2.REGIONALNA BAZA LOGISTYCZNA
04-470 Warszawa, ul. Marsa 110

**WYJAŚNIENIE TREŚCI SPECYFIKACJI WARUNKÓW ZAMÓWIENIA,
NUMER POSTĘPOWANIA: D/64/2025**

Na podstawie art. 135 ust. 1 ustawy z dnia 11 września 2019 r. Prawo zamówień publicznych, Zamawiający 2. Regionalna Baza Logistyczna zawiadamia, że w postępowaniu na **dostawę prefabrykatu rowu strzeleckiego (trapez) 170x70-100x4-8cm**, wpłynęły wnioski o wyjaśnienie treści Specyfikacji warunków zamówienia. Na podstawie art. 135 ust. 2 ustawy Prawo zamówień publicznych, Zamawiający informuje, iż udzielił następujących wyjaśnień:

Załącznik nr 1 - rysunek

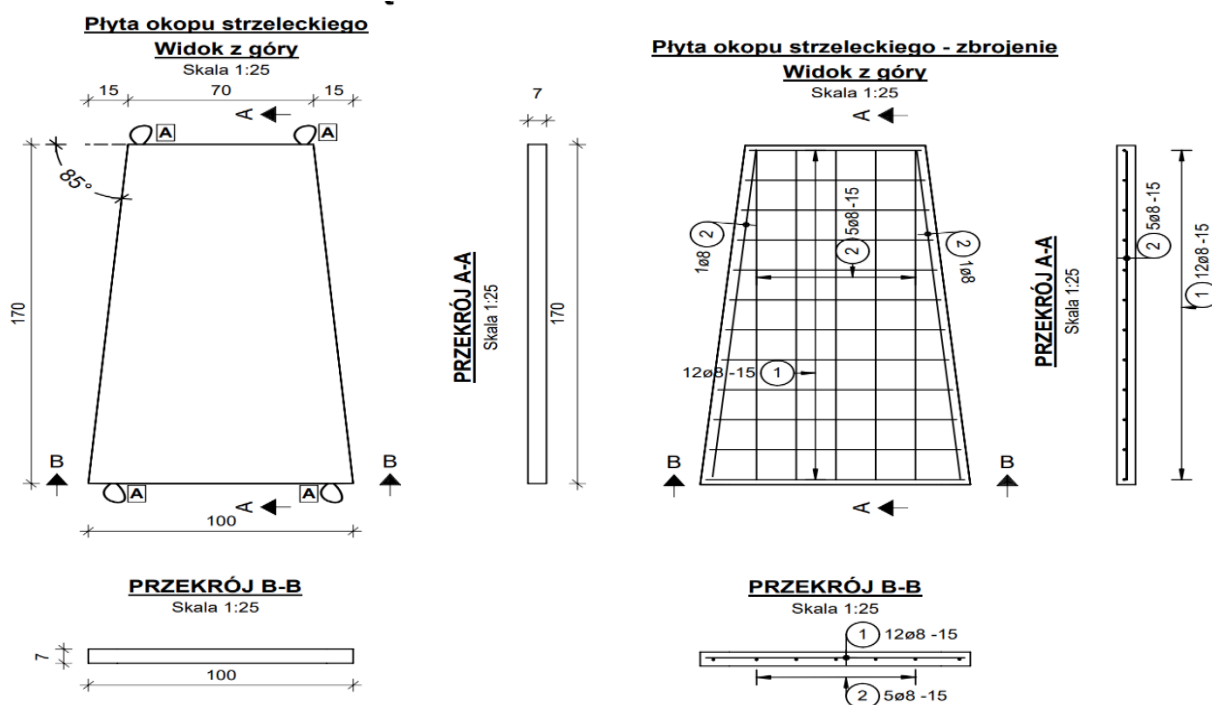
(...) zwracamy się z uprzejmą prośbą o ponowną weryfikację dokumentacji technicznej, ze szczególnym uwzględnieniem następujących kwestii: Elementy trapezowe rowu strzeleckiego - Zauważamy rozbieżności pomiędzy rysunkiem technicznym, a opisem technicznym:

- według odczytu ze skali rysunku technicznego grubość elementu w przekroju wynosi ok. 60 mm
- w opisie technicznym wskazano wartość 40 mm.

Dodatkowo, w nowo ogłoszonym postępowaniu przetargowym dotyczącym tego samego asortymentu pojawił się wymóg zastosowania klasy ekspozycji XF1, co jednoznacznie sugeruje konieczność zastosowania grubości 60 mm – zgodnie z obowiązującymi normami minimalna otulina betonu dla tej klasy wynosi 25 mm.

Na podstawie przeprowadzonych przez nas prób technologicznych wskazujemy również, że grubość 40 mm może nie zapewniać wystarczającej trwałości elementu – zwłaszcza w obszarach styku żeber z cienką częścią płyty, co może skutkować powstawaniem rys w transporcie lub podczas montażu.

W związku z powyższym rekomendujemy:

- wykonanie prefabrykatu zgodnie z rysunkiem, z cieńszym środkiem o grubości 60mm i pogrubionymi krawędziami 80mm,

- rozważenie alternatywnego rozwiązania konstrukcyjnego, które przedstawiamy w Załączniku nr 1 do niniejszego pisma.

Proponowane rozwiązanie zakłada zastosowanie płyty o jednolitej grubości 70 cm na całej powierzchni, co zapewnia równomierne rozłożenie sztywności konstrukcyjnej. W przeciwieństwie do pierwotnej wersji – z cieńszym środkiem i pogrubionymi krawędziami – nowa geometria eliminuje słaby punkt centralny płyty.

Zwiększenie grubości w centralnej części powoduje ponad trzykrotny wzrost momentu bezwładności, co przekłada się na znaczną poprawę odporności elementu na zginanie oraz lepsze zachowanie pod wpływem obciążeń użytkowych i dynamicznych, niezależnie od miejsca ich przyłożenia.

Dodatkowo, zastosowanie zbrojenia z prętów $\varnothing 8$ mm w rozstawie co 15 cm znacząco podnosi wytrzymałość płyty, poprawia rozkład naprężeń i zwiększa jej ogólną odporność na zarysowania i uszkodzenia mechaniczne.

Grubość płyty 70 mm pozwoli też na zachowanie odpowiedniej otuliny na poziomie 25mm jaka jest wymagana ze względu klasę ekspozycji XF1.

Zamawiający informuje, iż podtrzymuje wymagania dotyczące wymiarów prefabrykatu, wskazane w Załączniku nr 1 do SWZ – Opis przedmiotu zamówienia. Zamawiający nie wyraża zgody na zmianę projektu prefabrykatu. W związku z powyższym Zamawiający pozostawia bez zmian zapisy treści Załącznika nr 1 do SWZ w przedmiocie sprawy.
